水庫集水區保育治理工程生態檢核表 主表(1/2)

工程基本資料	工程名稱 (編號)	107 年甲仙攔河堰河道整治工程	設計單位	黎明工程顧問股份有限公司
	工程期程	107 年 12 月 26 日至 109 年 8 月 16 日	監造廠商	南區水資源局工務課
	治理機關	經濟部水利署南區水資源局	營造廠商	宏信營造股份有限公司
	基地位置	地點： <u>高雄</u> 市 <u>甲仙</u> 區 <u> </u> 里 <u> </u> 鄰 集水區： <u> </u> 水系： <u> </u> 段： <u> </u> TWD97 座標 X: <u>207319.371</u> Y: <u>2553568.063</u>	工程預算/ 經費	預算 NT\$ 87,579,000/決標金額 NT\$ 71,188,800
	工程緣由目的	甲仙攔河堰下游河道整治		
	工程類型	☐ 自然復育、 ☐ 坡地整治、 ☒ 溪流整治、 ☐ 清淤疏通、 ☐ 結構物改善、 ☐ 其他		
核定階段	工程內容	新設混凝土固床工三座，混凝土階梯護岸及河道整理		
	預期效益	☐ 保全對象(複選): ☐ 民眾(☐ 社區 ☐ 學校 ☐ 部落 ☐ ____) ☐ 產業(☐ 農作物 ☐ 果園 ☐ ____) ☐ 交通(☐ 橋梁 ☐ 道路 ☐ ____) ☒ 工程設施(☐ 水庫 ☐ 攔砂壩 ☒ 固床設施 ☒ 護岸) ☐ 其他:		
設計階段	起訖時間	民國 年 月 日至民國 年 月 日		附表 P-01
	生態評估	進行之項目: ☐ 現況概述、 ☐ 生態影響、 ☐ 保育對策 未作項目補充說明:執行生態檢核時已進入設計階段		
	起訖時間	民國 年 月 日至民國 年 月 日		附表 D-01
團隊組成	☒ 是 ☐ 否有生態專業人員進行生態評析			
設計階段	生態評析	進行之項目: ☒ 現場勘查、 ☒ 生態調查、 ☒ 生態關注區域圖、 ☒ 生態影響預測、 ☒ 生態保育措施研擬 未作項目補充說明:		附表 D-02 D-03
	民眾參與	☐ 邀集關心當地生態環境之人士參與： ☐ 環保團體 ☐ 熟悉之當地民眾 ☐ 其他____ ☒ 否，說明:		附表 D-04
	保育對策	進行之項目: ☒ 由工程及生態人員共同確認方案、 ☒ 列入施工計畫書		附表 D-05

附表 D-02 生態專業人員現場勘查紀錄表

開口壩示意图

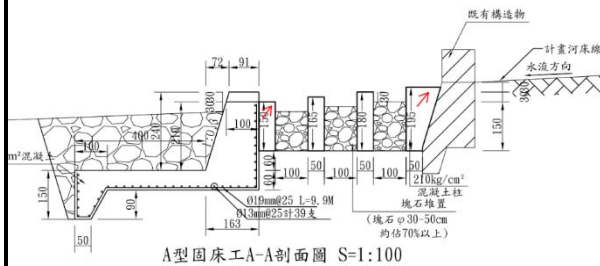
勘查日期	民國 107 年 1 月 8 日	填表日期	民國 107 年 2 月 12 日
紀錄人員	江集鯉	勘查地點	106 年甲仙堰蓄水範圍河道整治工程
人員	單位/職稱	參與勘查事項	
施博晃	南區水資源局甲仙攔河堰管理中心/工程員	說明工程內容	
林雅玲	觀察家生態顧問有限公司/委任執行人員 漢林生態顧問有限公司/經理	提供生態友善建議	
江集鯉	漢林生態顧問有限公司/研究員	紀錄環境狀況、文獻蒐集	
現場勘查意見		處理情形回覆	
提出人員(單位/職稱):		回覆人員(單位/職稱):	
林雅玲(漢林生態顧問有限公司/經理)		施博晃 (南區水資源局甲仙攔河堰管理中心/工程員)	
依據「旗山溪水域生態、棲地變遷調查及分析」報告書(經濟部水利署南區水資源局, 2013), 甲仙大橋下旗山溪流域記錄之魚種為高身小鰮魮、臺灣石賓魚、臺灣馬口魚、中間鰕魮、高身鰮魚、高屏馬口鰮、大肚魚、中華砂鰕、短臀鰮、鰱、台灣間爬岩鰕、南臺中華爬岩鰕、南臺吻蝦虎, 其中南臺中華爬岩鰕屬於第 3 級保育類野生動物, 另南台吻蝦虎屬陸封型或非必要降海型魚種, 列臺灣淡水魚類紅皮書接近受脅等級, 與爬岩鰕雖然同為上溯能力佳之魚種, 但與其他魚類同受溪流中各種人工構造物阻隔影響, 需降低對其棲地的干擾。故維繫魚類遷徙路徑、維護水域棲地環境、維持水質為本工程主要生態議題。 1. 生態議題一、溪流縱向連結性: 目前規劃的固床工最低點與下游河床落差均在 1 公尺以上, 橫向構造物的落差可能造成水域魚類及蝦蟹上溯困難, 阻礙水域生物的遷移。		1.

建議解決對策:

(1) 宜於固床工中心設置開口，或於固床工下方堆疊塊石，或設置階梯狀結構，降低落差，便利魚類等水生動物回溯及往返遷移。依據學者研究構造物落差建議落差應低於 35cm 為佳(曾晴賢與李淑珠，1987；胡通哲等，1999)，最多不超過 50cm。

(1) 一號固床工每階落差均為 0.5m，且固床工上、下游經河道整理後落差也僅為 0.5m，故不會造成水域魚類及蝦蟹上溯困難。

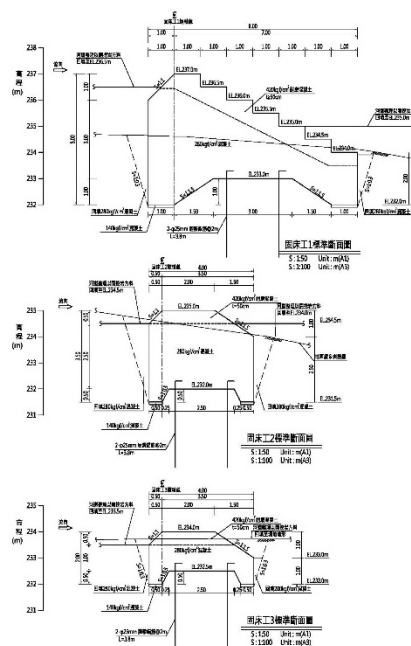
2. 生態議題二、溪流棲地干擾：施工時造成溪床棲

地干擾，包括機車車輛壓輾、移除大石及塊石、整平溪床等，易造成溪流棲地單調化，水域生物棲地消失。

建議解決對策:

(2.1) 溪床大石（長徑 $\geq 1\text{M}$ ）一般取材作為固床工材料，如不阻礙水流則現地保留不打碎，並於設計圖上標示。完工後大石可促進形成彎曲的水流，並在周圍產生湍瀨或深潭棲地，維持溪流結構多樣性。

(2.2) 工區範圍內，長徑 20CM 以上的塊石建議保留 $>30\%$ 數量，以利水域棲地回復及提供底棲生物棲息孔隙。

(2.3) 施工時儘可能避免土石將溪床既有深槽區、潭區整平埋沒，以利水域生態回復。考量安全性及施工需求後，將可保留的深槽區及潭區以警示帶標示，避免施工人員誤填土方。

(2.1)本工程現地河床主要為岩盤，故河床整理後之回填為岩盤之塊石，且整地後非平整稍有粗糙度。

(2.2)本工程現地河床主要為岩盤，故河床整理後之回填為岩盤之塊石，且整地後非平整稍有粗糙度。

(2.3)本工程河道整理已擴寬深槽區河道範圍。

圖1 階梯式固床工每階落差不得超過50公分

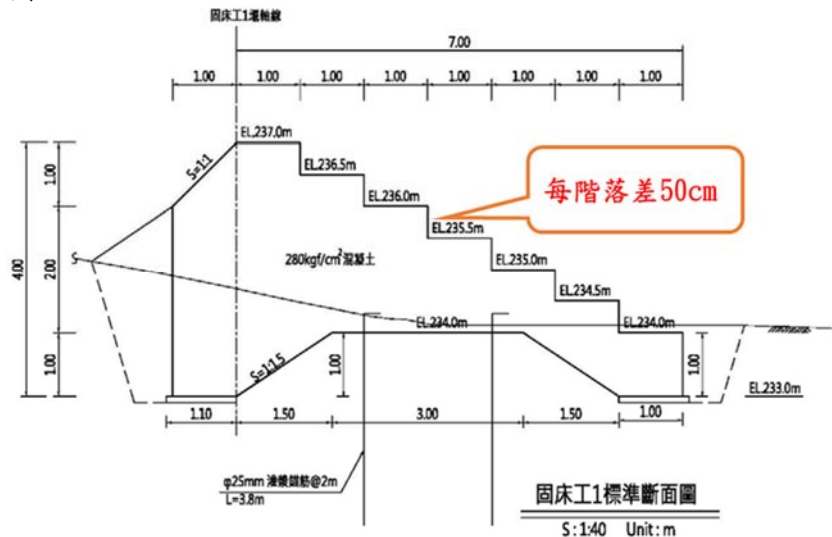
- 1.維持溪流縱向連結性，橫向構造物與溪床高低落差(階梯式固床工每階高度)不超過 50 公分(圖 1)。
- 2.為維持溪流結構多樣性(圖 2)，施工完成後將施工時移開之大石回填於本工程工區內溪床，避免溪床過於平整。
- 3.為避免施工期間開挖土砂及混凝土漿汙染水質，採適當排擋水措施或半半施工，分隔施工區域及水流。
- 4.為避免降雨時將大量的砂土帶入溪中，工程開挖之土方盡快移出河道，若無法移出者應以帆布覆蓋。
